泊発電所 3号炉
設置許可基準規則等への基準適合について
第12条（安全施設）

（審査会合における指摘事項回答）

令和5年2月15日
北海道電力株式会社

図5 主蒸気設備/給水設備 系統概略図

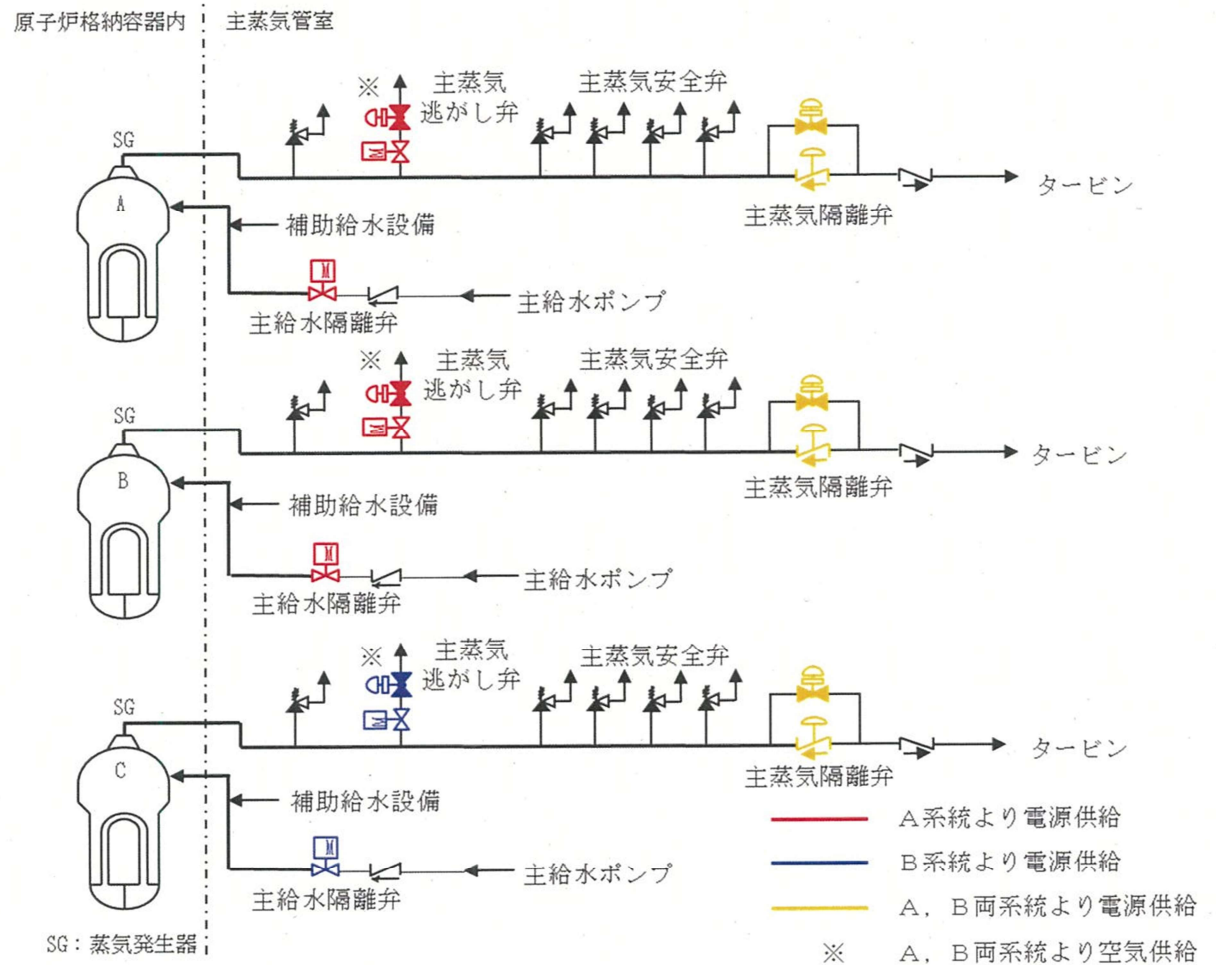
「1.2追加要求事項に対する適合性（手順等を含む）」において、「安全施設（重要安全施設を除く。）を共用又は相互に接続する場合には、原子炉施設の安全性を損なうことのない設計とする」の説明として、先行プラントは、対象となる安全施設を記載しているのに対して、泊3の審査資料では、記載がなく説明が不足している。・・・（中略）・・・以上を踏まえて、基準適合の説明をする上で十分な審査資料となっていないため、審査資料の構成等を見直し、安全施設の対象を明確にした上で、共用や相互接続を説明すること。

設置許可基準規則で規定されている安全機能に対して，対象設備の多重性又は多様性及び独立性，長期にわたる機能要求がある静的機器を抽出するというプロセスによる確認をサポート系も含めて整理（まとめ資料別紙1-2）

No.	5
安全機能	<p>《その機能を有する系統の多重性又は多様性を要求する安全機能》</p> <p>原子炉停止後における除熱のための二次系からの除熱機能</p>
対象系統・設備	<p>主蒸気設備（蒸気発生器、主蒸気隔離弁、主蒸気安全弁、主蒸気逃がし弁）</p> <p>給水設備（蒸気発生器、主給水隔離弁）</p>
多重性/多様性	<p>当該機能を有する主蒸気設備及び給水設備は各ループに設置しており，多重性を有している。</p>
独立性	<p>(1)主蒸気設備と給水設備は，原子炉格納容器内及び原子炉建屋内に設置しており，想定される最も過酷な環境条件下である原子炉冷却材喪失時（原子炉格納容器内）や高エネルギー配管破断時（原子炉建屋内）においても健全に動作するよう設計している。</p> <p>(2)主蒸気設備と給水設備は，いずれも耐震Sクラス設備として設計している。また，溢水及び火災については，系統分離を図るとともに，溢水及び火災の影響軽減対策等を実施することにより，安全機能を損なわないよう設計している。</p> <p>(3)電源は，主蒸気設備のA，BループがA系統，CループがB系統の異なる系統から供給しており，1系統の故障が他の系統に影響を及ぼさないように設計している。</p> <p>また，主蒸気設備の主蒸気隔離弁は，各ループとも両系統の信号いずれかで閉止可能であり，当該弁を確実に閉止することにより除熱機能を確保できる設計としている。</p> <p>主蒸気設備の主蒸気逃がし弁は，各ループとも両系統の空気供給いずれかで動作可能であり，当該弁を確実に動作することにより除熱機能を確保できる設計としている。</p> <p>上記(1)～(3)により，共通要因又は従属要因によって多重性を有する系統が同時にその機能を失わないよう設計していることから，独立性を有している。</p>
期間	使用時間は24時間未満（短期間）
容量	-
系統概略図	主蒸気設備/給水設備：頁12条-別紙1-2-21参照
